变更说明:

湖南红鑫汇食品有限公司

红鑫汇休闲食品零食生产基地项目

总平面图

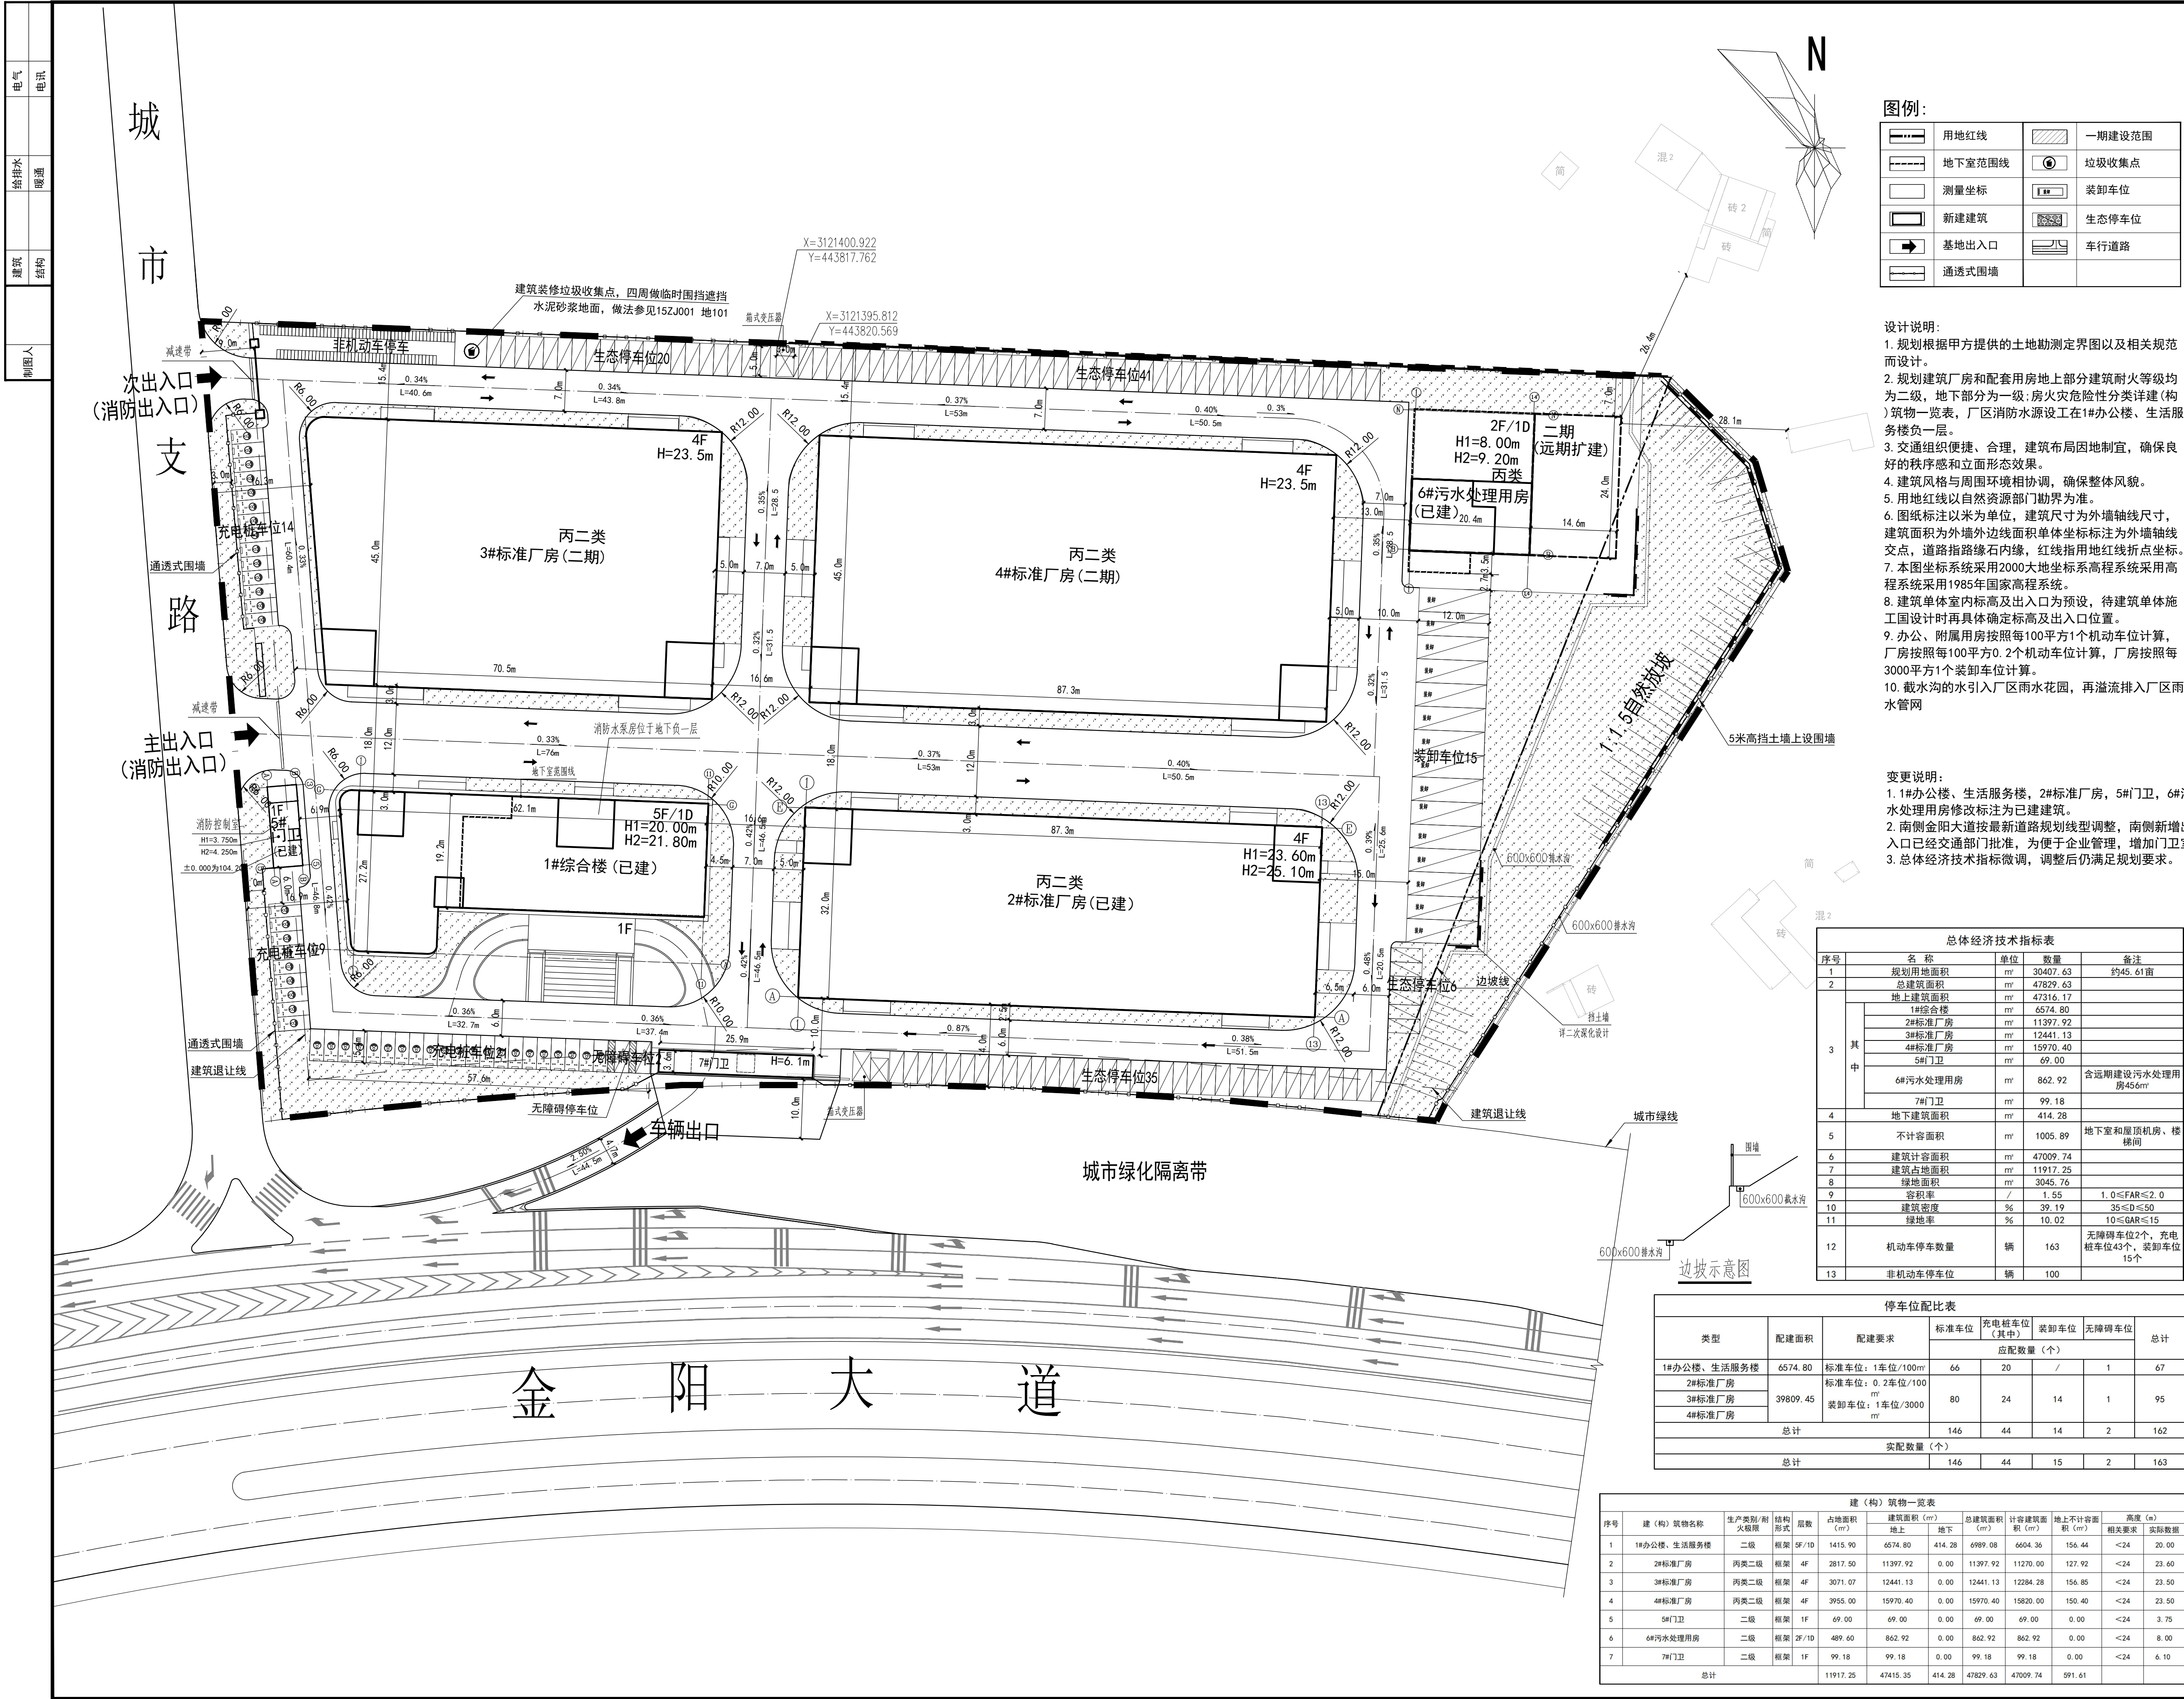
- 1#办公楼、生活服务楼，2#标准厂房，5#门卫，6#污水处理用房修改标注为已建建筑。
- 南侧金阳大道按最新道路规划线型调整，南侧新增出入口已经交通部门批准，为便于企业管理，增加门卫室
- 总体经济技术指标微调，调整后仍满足规划要求。
